Betreff: Ganahl Aktiengesellschaft, Frastanz;
Errichtung und Betrieb einer Mitverbrennungsanlage auf GST-Nr. 1069/2,
KG Frastanz I

Verhandlungsschrift

Aufgenommen am 23.04.2024 und am 24.04.2024 vom Amt der Vorarlberger Landesregierung im
Feuerwehrgebäude der Marktgemeinde Frastanz, Bahnhofstraße 31, 6820 Frastanz, in
Anwesenheit von:

Abbildung 1 Lageplan - Messpunkte

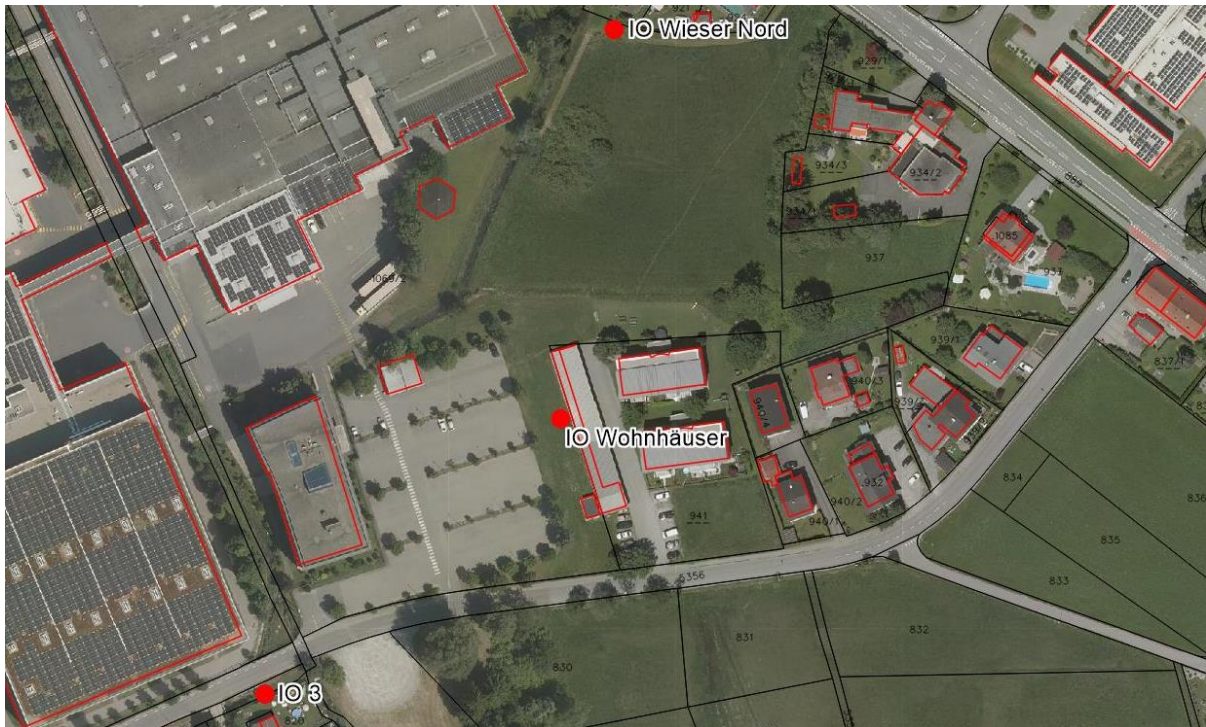
- Die durchgeführten Umgebungsgeräuschemessungen wurden ohne weitere Untersuchungen von den Messpunkten auf die einzelnen Immissionspunkte übernommen. Insbesondere beim Immissionspunkt IO 2b, der sich näher beim Gebäude befindet, ergibt sich rechnerisch eine um bis zu 3 dB niedrigere Umgebungsgeräuschesituation durch eine stärker ausgeprägte Abschirmung von Verkehrslärm. Beim Immissionspunkt IO 2a ist aus demselben Grund mit einem um ungefähr 1 dB niedrigerem Umgebungsgeräusch auszugehen. Unter Berücksichtigung der niedrigeren Umgebungsgeräuschesituation sind die Überschreitungen des planungstechnischen Grundsatzes und der individuellen Beurteilung im Sinne des Vorarlberg-Leitfadens etwas höher. Es ergibt sich folgende Beurteilungstabelle für die betroffenen Immissionspunkte:

Immissionspunkt:	IO 2a	IO 2b
L_{r,spez} [dB]	47	52
L_{r,o} [dB]	49	47
L_{r,FW} [dB]	55	55
L_{r,PW} – 5 dB [dB]	44	42
planungstechnischer Grundsatz	+ 3	+ 10
Beurteilungsgrenze i.S Vorarlberg-Leitfaden	49	47
Individuelle Beurteilung i.S Vorarlberg-Leitfaden	- 2	+ 5
